LIIKENNEVALOMUUTOKSET v.2011
Kaista- ja viitoitusmuutoksen yhteydessä
622

LIIKENNEVALOMUUTOKSET v.2015
Koje-, pylvä s- ja opastinvaihto

KANGASALANTIE
VT 9 RAMPPIEN 3 & 4 JA
JUVANKADUN LIITTYMÄT (664 JA 622)
LIKENNEVALOT
KAUKAJÄRVI JA HAIHARA
OPASTIN- JA ILMAISINJÄRJESTELYT
MK 1:500

Ylän päätös:	
Suunnittelupäällikön päätös:	/ §
Muutos	
Tark.	
Hyv.	
Pvm.	30.1.2006
Korvaa piir.n:o	16/15342/1
Ark.n:o	
Piir.n:o	16/17139/1

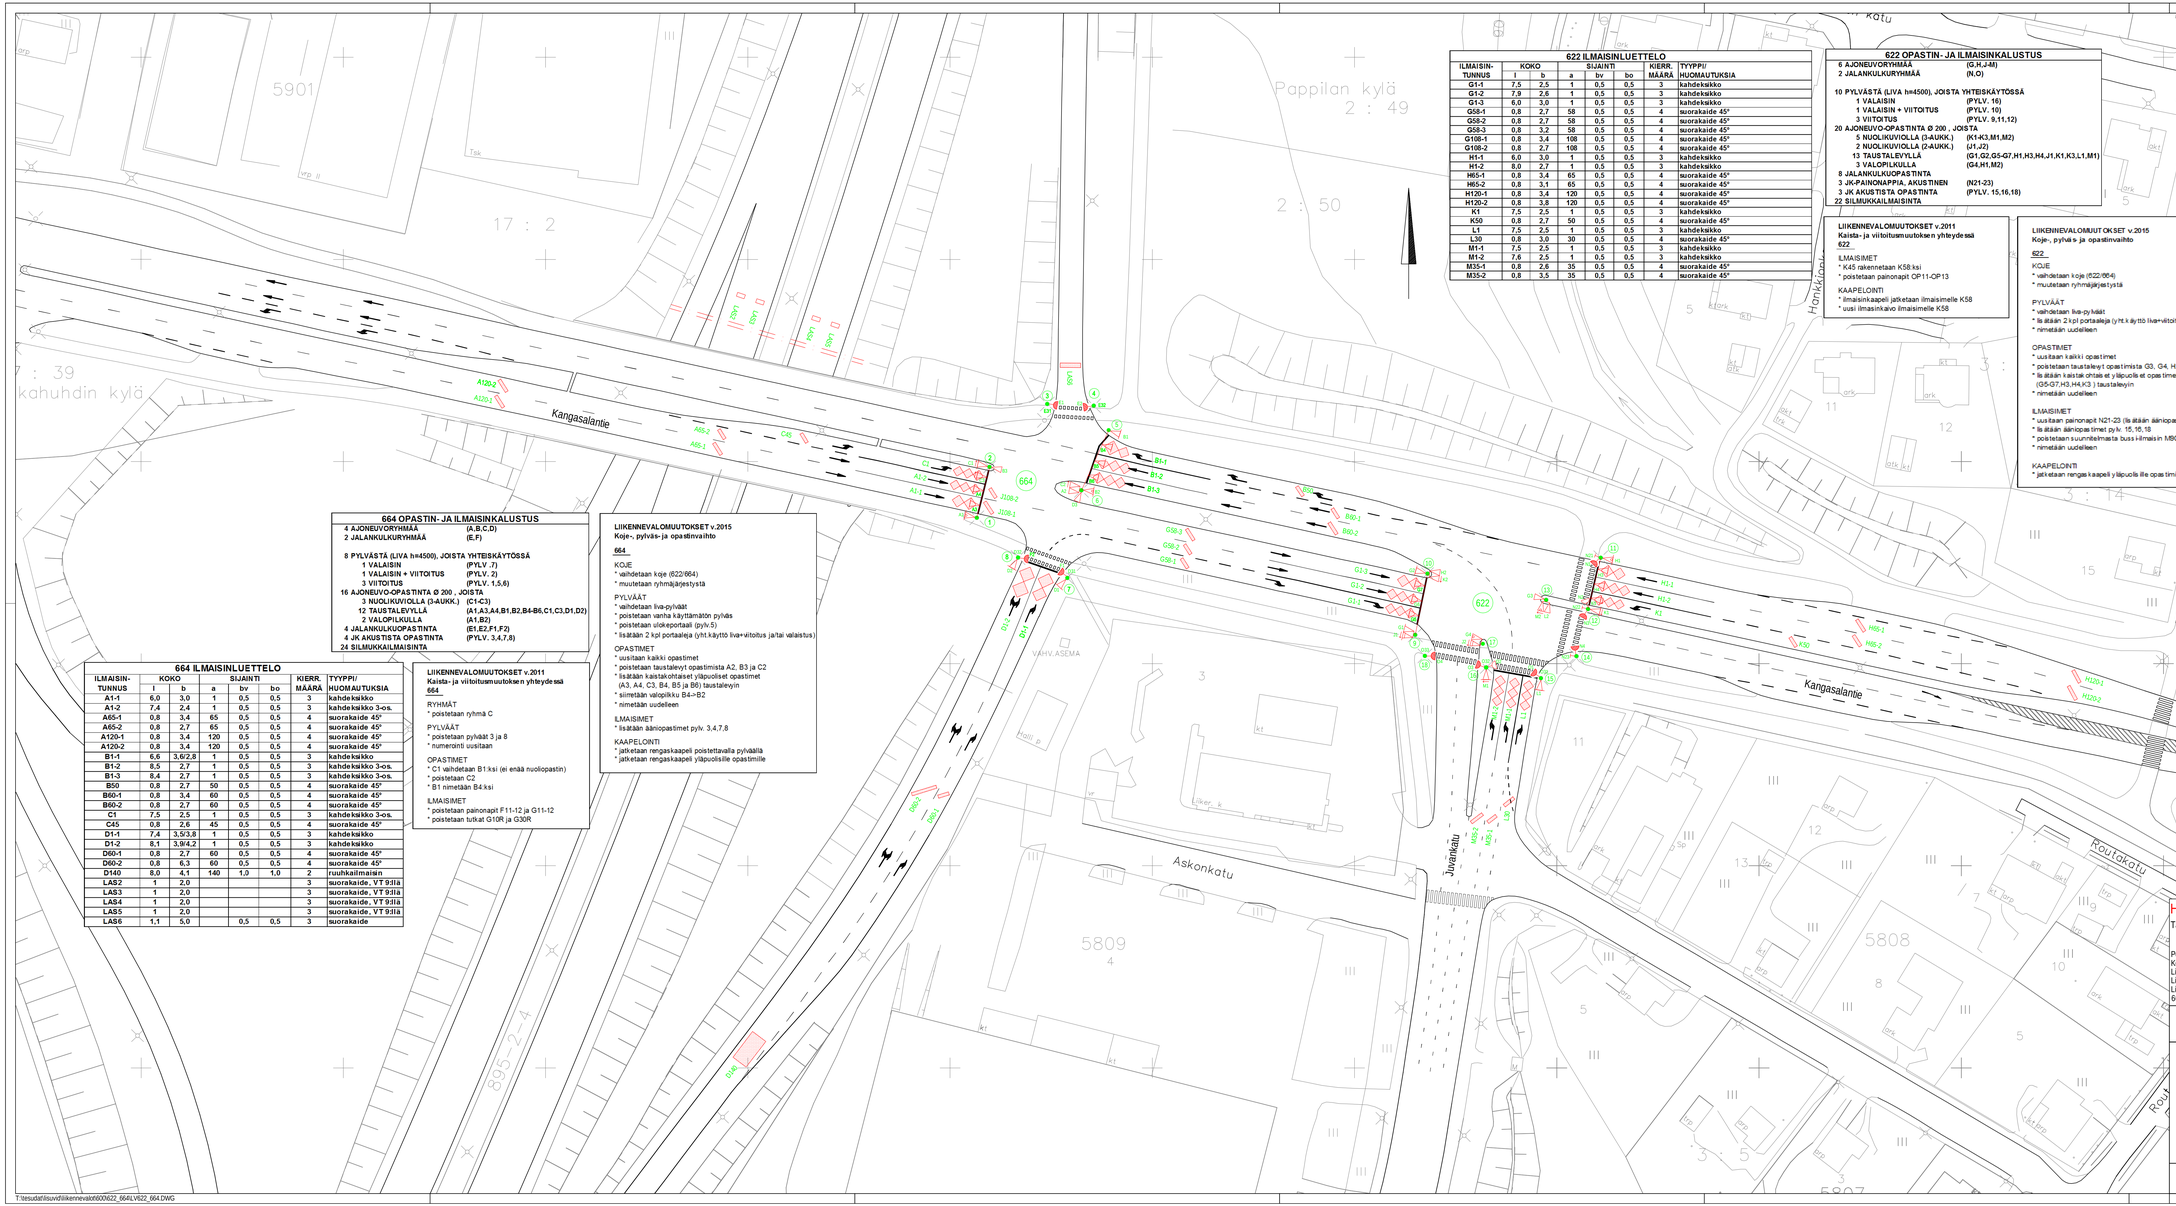
ILMAISIMET
* K45 rakennetaan K58:ksi
* poistetaan painonapit OP11-OP13

KAAPELOINTI
* ilmaisinkaapeli jatketaan ilmaisimelle K58
* uusi ilmaisinkaivo ilmaisimelle K58

KOJE
* vaihdetaan koje (622:664)
* muutetaan ryhmäjärjestystä

PYLVÄÄT
* vaihdetaan liva-pylväät
* lisätään 2 kpl portaaleja (yht.ti ä ytt ö liva+viitoitus+ip)
* nimetään uudelleen

OPASTIMET
* uusitaan kaikki opastimet
* poistetaan taustaleyt opastimista G3, G4, H2 ja K2
* lisätään kaistakohtaiset ja läpuolisi et opastimet (G5-G7,H3,H4,K3) taustaleyin
* nimetään uudelleen

ILMAISIMET
* uusitaan painonapit N21-23 (lisätään ääniopastimet pylv. 11,12,14)
* lisätään ääniopastimet pylv. 15,16,18
* poistetaan suunnitelmasta buss-ilmaisin M90
* nimetään uudelleen

KAAPELOINTI
* jatketaan rengas kaapeli läpuolisille opastimille

KOJE
* vaihdetaan koje (622:664)
* muutetaan ryhmäjärjestystä

PYLVÄÄT
* vaihdetaan liva-pylväät
* poistetaan vanha käyttämätön pylvä s
* poistetaan ulkeportaali (pylv.5)
* lisätään 2 kpl portaaleja (yht.käyttö liva+viitoitus ja/tai valaistus)

OPASTIMET
* uusitaan kaikki opastimet
* poistetaan taustaleyt opastimista A2, B3 ja C2
* lisätään kaistakohtaiset yläpuoliset opastimet (A3, A4, C3, B4, B5 ja B6) taustaleyin
* siirretään valopilkku B4->B2
* nimetään uudelleen

ILMAISIMET
* lisätään ääniopastimet pylv. 3,4,7,8

KAAPELOINTI
* jatketaan rengaskaapeli poistettavalla pylväällä
* jatketaan rengaskaapeli yläpuolisille opastimille

RYHMÄT
* poistetaan ryhmä C

PYLVÄÄT
* poistetaan pylväät 3 ja 8
* numerointi uusitaan

OPASTIMET
* C1 vaihdetaan B1:ksi (ei enää nuolio pastin)
* poistetaan C2
* B1 nimetään B4:ksi

ILMAISIMET
* poistetaan painonapit F11-12 ja G11-12
* poistetaan tutkat G10R ja G30R

Poistettu ilmaisimet A220-1 ja -2,H220,poistettu pakkoetuussilmukat, 28.6.2016 PT
Koje-, pylvä s- ja opastinvaihto, 12.5.2015 PT
Lisätty muutostaulukot, 31.5.11 PT
Lisätty valopilkut, 24.2.11 PT
Lisätty pakkoetuussilmukat, 11.1.11 PT
664: Siirretty silmukat B2-1 ja -2 -> B1-1 ja -2, 20.8.10 PT
